Gutachterliche Stellungnahme Nr. GA-2013/299 –Mey vom 04.12.2013

Inhalt des Auftrags: Gutachterliche Stellungnahme zum Brandverhalten von Rigips „Rigidur“ Trockenestrich-Elementen in Verbindung mit Fußbodenheizungssystemen (Warmwasser) hinsichtlich einer nichtwesentlichen Abweichung zum allgemeinen bauaufsichtlichen Prüfzeugnis Nr. P-3117/1178-MPA BS

Bauvorhaben: Gebäude in Deutschland

Bild 1: Decken- bzw. Bodenaufbau, Vertikalschnitt

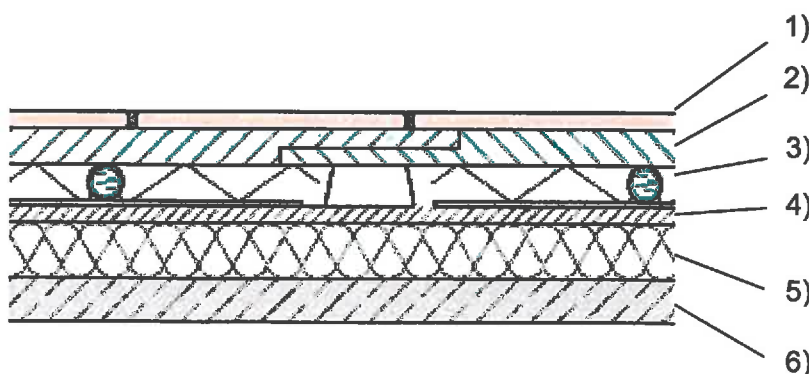
Abweichend von den Angaben des allgemeinen bauaufsichtlichen Prüfzeugnisses Nr. P-3117/1178-MPA BS sollen oberhalb der Rohdeckenkonstruktionen zusätzliche Schichten aus druckfesten Dämmstoffen (optional) und Warmwasser-Fußbodenheizungssysteme mit einer Dicke von jeweils ≤ 30 mm eingebaut werden.

Weiterhin abweichend vom allgemeinen bauaufsichtlichen Prüfzeugnis Nr. P-3117/1178-MPA BS erfolgt die Anordnung der zusätzlichen Plattenlage aus 10 mm dicken Rigips „Rigidur H“-Platten nicht direkt ober- oder unterhalb der 20 mm bzw. 25 mm dicken Rigips „Rigidur“ Estrichelemente bzw. einer ≥ 10 mm dicken Rigips Ausgleichschüttung nicht direkt unterhalb der 20 mm bzw. 25 mm dicken Rigips „Rigidur“ Estrichelemente.

Unter Berücksichtigung von umfangreichen prüftechnischen Erfahrungen kann mit ausreichender Sicherheit davon ausgegangen werden, dass die Anordnung zusätzlicher Schichten gemäß den Angaben in Abschnitt 3 keine negative Auswirkung hinsichtlich der brandschutztechnischen Leistungsfähigkeit der Deckenkonstruktionen ausübt. Durch das Warmwasser-Fußbodenheizungssystem bzw. die Dämmung ergibt sich eine zusätzliche Isolationswirkung im Brandfall, die zu einer zeitlich begrenzten Verringerung der Temperatureinleitung in die Konstruktion führt. Aufgrund der geringen Einbaudicken sind die zusätzlichen Schichten aus normalbrennbaren Baustoffen (Baustoffklasse mind. B2) als unkritisch anzusehen, da sie nach oben bzw. nach unten durch ausreichend dicke nichtbrennbare Baustoffe der Baustoffklasse A geschützt werden und bei Abbrand die Konstruktion nicht hinsichtlich ihrer konstruktiven Stabilität in unzulässigem Maße beeinträchtigen. Die von den Rigips „Rigidur“ Estrichelementen durch die Zusatzschichten getrennte Anordnung der brandschutztechnisch erforderlichen „Rigidur H“-Platten bzw. Rigips Ausgleichschüttung wird aufgrund der vorhandenen Prüferfahrungen als unkritisch beurteilt und kann daher aus brandschutztechnischer Sicht akzeptiert werden.

Auf der Grundlage des allgemeinen bauaufsichtlichen Prüfzeugnisses Nr. P-3117/1178-MPA BS, den in Abschnitt 2 angegebenen brandschutztechnischen Nachweisen, weiterer Prüferfahrungen an Deckenkonstruktionen in Verbindung mit Trockenestrichen erfüllen die in Abschnitt 3 beschriebenen und in Bild 1 dargestellten Rigips „Rigidur“ Trockenestrich-Elemente in Verbindung mit Fußbodenheizungssystemen (Warmwasser) und zusätzlichen Dämmschichten bei einer Brandbeanspruchung von oben in Abhängigkeit vom Konstruktionsaufbau nach der Einheitstemperaturzeitkurve (ETK) gemäß DIN 4102-2 : 1977-09 über eine Brandbeanspruchungsdauer von mindestens 30, 60, 90 bzw. 120 Minuten die geforderten Schutzziele hinsichtlich

Aus brandschutztechnischer Sicht kann seitens der IBB GmbH, Groß Schwülper, empfohlen werden, die vg. Decken- bzw. Bodenkonstruktionen trotz der vg. Abweichungen vom allgemeinen bauaufsichtlichen Prüfzeugnis Nr. P-3117/1178-MPA BS gemäß den Angaben in Abschnitt 3 bei einer Brandbeanspruchung der Deckenoberseite von 30, 60, 90 bzw. 120 Minuten nach der Einheits-temperaturzeitkurve (ETK) in die

Feuerwiderstandsklasse „F 30“, „F 60“, „F 90“ bzw. „F 120“ nach DIN 4102-2: 1977-09

einzustufen, da die beurteilten Konstruktionen keine wesentlichen Abweichungen gegenüber den klassifizierten Konstruktionen gemäß dem allgemeinen bauaufsichtlichen Prüfzeugnis Nr. P-3117/1178-MPA BS aufweisen.
